Parte IV

Sicurezza delle gallerie ferroviarie

Nel Progetto Preliminare presentato da LTF e pubblicato per la consultazione pubblica, relativo alla parte comune italo-francese del nuovo collegamento ferroviario Torino-Lione (nel seguito *Progetto Preliminare*), la sezione “Sicurezza” (ind. C1 Dossier 1-1) consta esclusivamente dei due documenti seguenti:

Figura SGF.1 - Schema di sintesi della parte comune (*Sintesi obiettivi*, fig. 5, pag. 15/50)

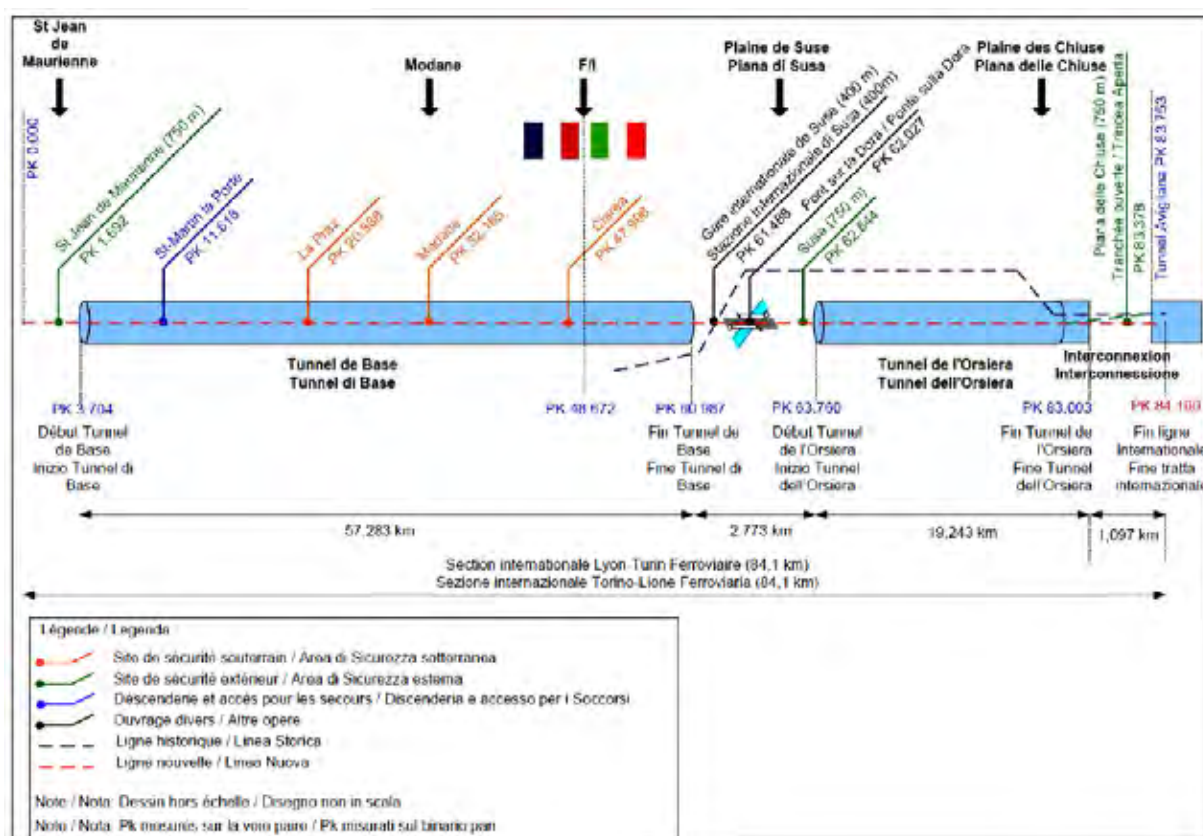
Le due gallerie sono separate da un tratto all'aperto di lunghezza di poco inferiore a 3 km, nel quale è collocata l'Area di Sicurezza di Susa (Figura SGF.1).

- A) la separazione fra le due gallerie è costituito da un tratto all'aperto di lunghezza pari 2.773 m ovvero superiore a 500 m (vedi Figura SGF.1)
- B) esiste una possibilità di accesso/uscita verso l'Area di Sicurezza esterna di Susa collocata in tale tratto aperto

Pertanto, in accordo con la *STI*, la sequenza del Tunnel di Base e del Tunnel dell'Orsiera non può essere considerata come una galleria unica, in quanto risultano vanificate entrambe le condizioni fissate in merito (punto 1.1.2), come illustrato al paragrafo precedente.

Quindi, alla luce delle considerazioni sopraesposte, il Tunnel di Base e il Tunnel dell'Orsiera devono essere considerati inequivocabilmente come due gallerie ferroviarie distinte e separate.
